Sinadoc: 2089/2015

OGGETTO: Conferenza dei Servizi del 25/05/2016: Valutazione dell'Analisi di Rischio e degli interventi per la gestione della contaminazione proposti da Herambiente spa presso il sito della discarica di rifiuti non pericolosi "Tre Monti", situata nel Comune di Imola in via Pediano n. 52.

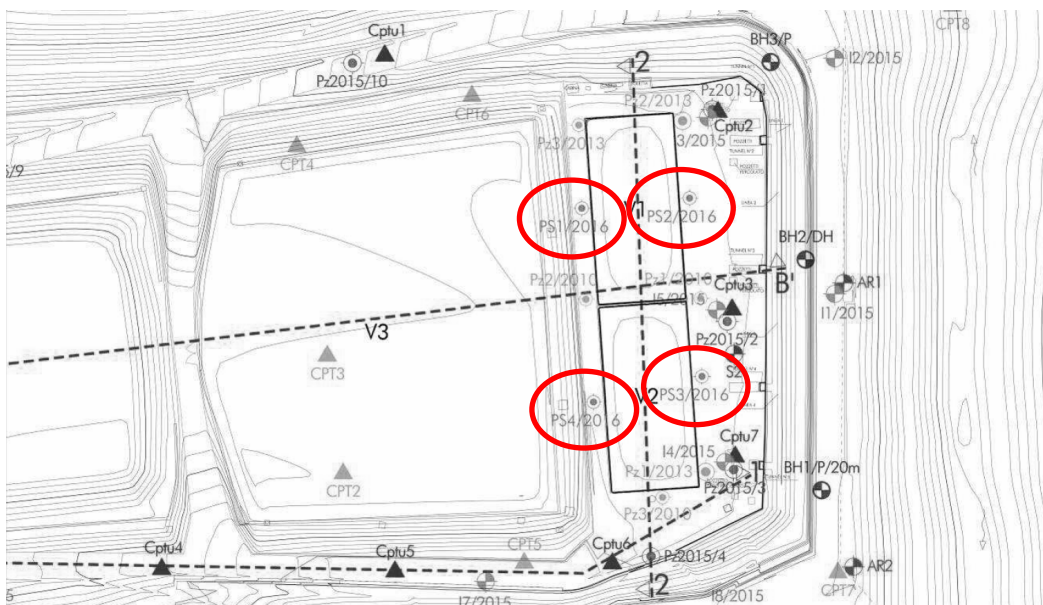
1) Interventi per il contenimento del livello della falda attraverso la realizzazione di nr. 4 nuovi pozzi di emungimento, denominati PS1/2016, PS2/2016, PS3/2016, PS4/2016, ubicati sempre in prossimità delle vasche V1-V2, come da figura seguente.

Questo Servizio ritiene accettabile quanto proposto ma ha richiesto di anticipare la realizzazione dei suddetti interventi; per le tempistiche si rimanda alla revisione del cronoprogramma concordata con tutti gli Enti in sede di Conferenza dei Servizi del 25/5/2016.

Alla luce della portata nominale delle pompe asservite ai pozzi di emungimento, dichiarate da Herambiente SpA in sede di CdS del 25/05/2016, pari a 1,7 mc/h, si ritiene adeguato il sistema di contenimento/emungimento proposto; a tal proposito si fa presente che, per quanto concerne il dimensionamento delle pompe asservite ai pozzi, questo Servizio ha considerato un volume di acqua nel "catino" (V_{mv}) pari a 280 m³, e non 70 m³, come indicato in relazione Herambiente spa, in quanto cautelativamente si è ritenuto di assumere un valore di porosità efficace (n_e) di 0,20.

1. La quota della falda sia mantenuta alla quota massima di 115,1 m s.l.m. nell' area "catino", ovvero in prossimità delle attuali vasche V1 e V2;
2. Sia installato un sistema di monitoraggio in continuo del livello piezometrico (frequenza di misura oraria) nei pozzi denominati Pz2015/4 (esistente) e PS2/2016 (da realizzarsi) nei tempi concordati in sede di Conferenza del 25/5/2016;
